改善箇所説明図

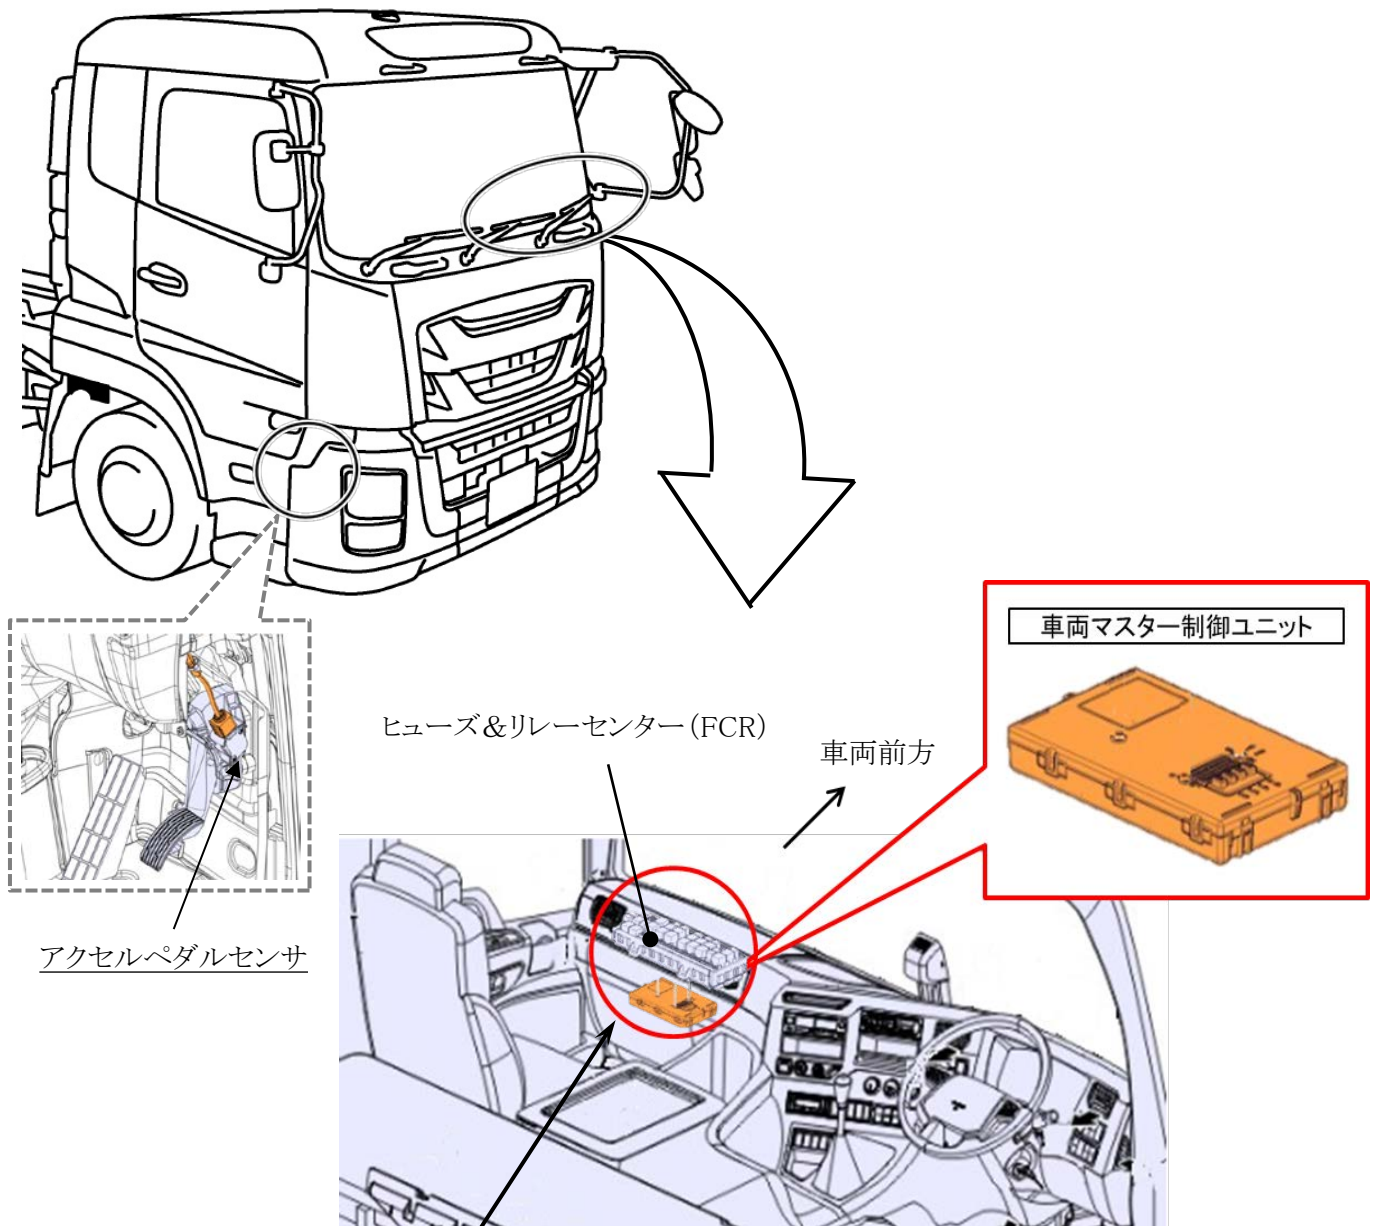
車両マスター制御ユニットⅡ (VMCUⅡ) 搭載車のアクセルペダル開度信号から演算及び動作診断を行うプログラムにおいて、演算式に誤りがあったため、アクセルペダルを操作した際、異常と判定することがある。そのため、メータ内の中央部ディスプレイに『アクセルセンサー異常』のメッセージが表示され、そのまま運転を続けると、アクセルペダルが無反応となる時間が発生し、一時的に走行不能に至るおそれがある。

全車両、車両マスター制御ユニットⅡ (VMCUⅡ) のプログラムを対策プログラムに書き換える。
